ALCHÈMIA Srl

INSTALLAZIONE PER IL RECUPERO DEI RIFIUTI E LA PRODUZIONE DI PRODOTTI CHIMICI ORGANICI - ADRIA (RO)

**Osservazioni, controdeduzioni e integrazioni al preavviso di diniego Prot.
28682 del 19.12.2023**

Relazione tecnica

Figura 2.1: Procedure di pre-accettazione

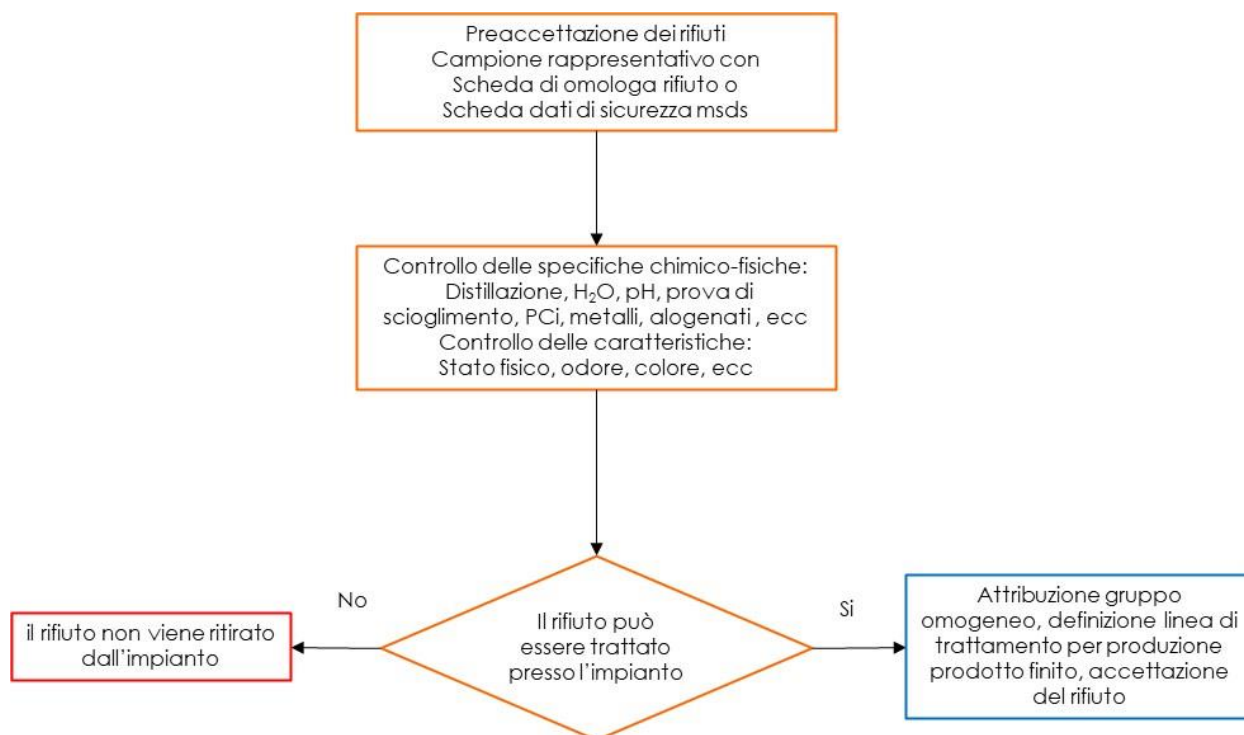
Mancano descrizioni sulle misure di prevenzione dei rischi da reazioni chimiche e sulla separazione dei rifiuti pericolosi da quelli non pericolosi;

Come riportato nel Piano di Gestione Operativa (PGO) agli atti, la classificazione e le caratteristiche chimico-fisiche dei rifiuti in ingresso saranno oggetto di specifici controlli.

In fase di pre-accettazione verrà richiesto un campione del rifiuto al produttore al fine di verificarne la conformità per il trattamento presso l'impianto. In fase di ricevimento del rifiuto in impianto si provvederà ad effettuare un'ulteriore analisi per verificare che le caratteristiche siano

Figura 2.3: Schema 1 – Processo di recupero di rifiuti con stesso EER che permette di ottenere Eow diversi

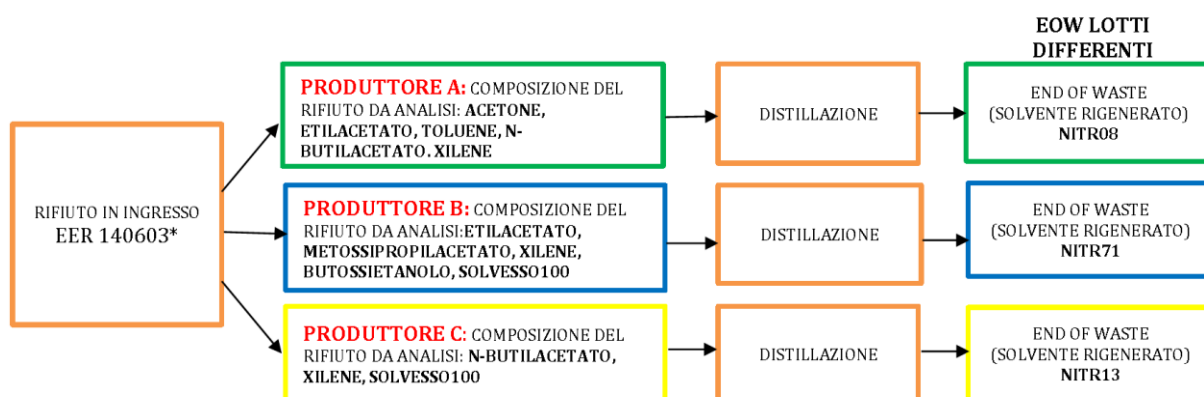
Mancanza di una disamina puntuale dei processi di gestione dei rifiuti con particolare riguardo al recupero degli stessi finalizzato alla produzione di End of Waste; il grado di dettaglio nelle descrizioni di processi di lavorazione non consentono la valutazione degli impatti possibili e connessi alle stesse; la rideterminazione dei quantitativi trattati non è correlata dall'aggiornamento dei processi gestionali interessati da tale ridimensionamento;

Come si evince dallo schema 1 (Figura 2.3), rifiuti con stesso EER (ad esempio 14 06 03*) sono caratterizzati da una diversa composizione di solventi. Dalle loro lavorazioni si ottengono diversi lotti di prodotti rigenerati (Eow) conformi alle caratteristiche indicate nel capitolato dei prodotti finiti, in questo caso Nitr08, Nitr71, Nitr13.

In questi casi i rifiuti saranno lavorati singolarmente.
